**EMPRESA MARANHENSE DE ADMINISTRAÇÃO PORTUÁRIA-EMAP  
ESCLARECIMENTO SOBRE EDITAL DE LICITAÇÃO  
CONCORRÊNCIA Nº 004 /2018 – EMAP**

A Comissão Setorial de Licitação - CSL da Empresa Maranhense de Administração Portuária - EMAP, nos termos do subitem 2.1 do Edital, torna público aos interessados, com base nas informações obtidas pela Gerência de Projetos da EMAP, **RESPOSTA A PEDIDO DE ESCLARECIMENTO** feito pela empresa **IMPERMEAR SERVIÇOS DE ENGENHARIA LTDA**, sobre itens do Edital da Licitação Pública da Concorrência Nº 004/2018 – EMAP, cujo objeto é a Contratação de Empresa Especializada para execução da Recuperação Estrutural dos Berços 103 e 106 (meso e superestrutura) e Recuperação Catódica dos Berços 101 e 102, no Porto do Itaqui em São Luís – MA. Sobre os questionamentos prestam-se os seguintes esclarecimentos:

Figura 1: Representação da proximidade do ramal de água com o paramento do berços.

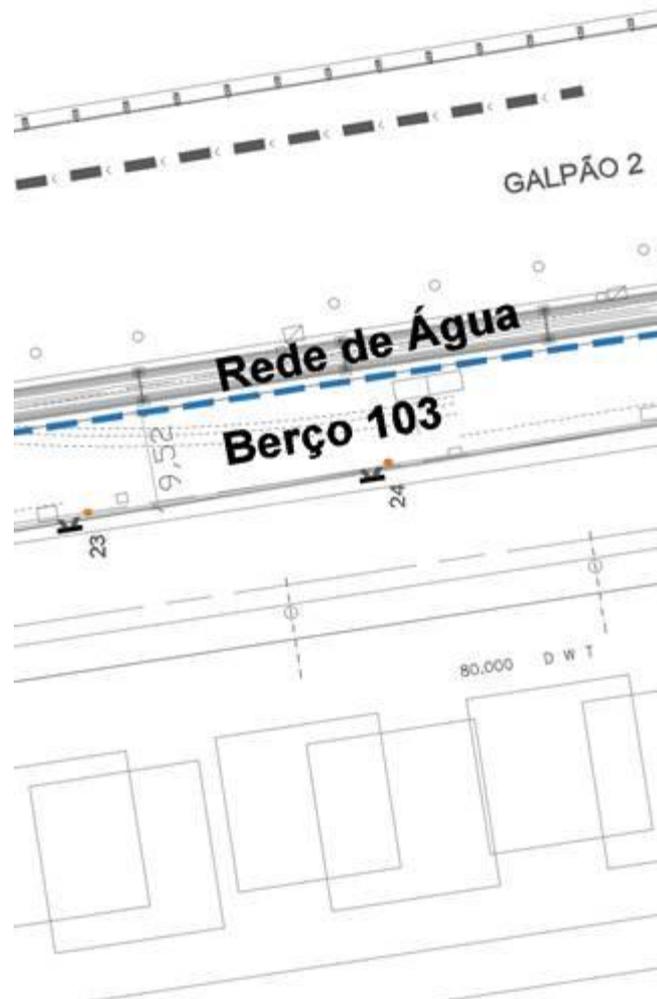
4. Existe pontos de água, esgoto, energia elétrica, telefonia e dados na área destinada a canteiro de obras e quais as respectivas distâncias deste ponto?

Temos ramal de água passando a 10 metros do paramento dos berços, conforme figura 1.
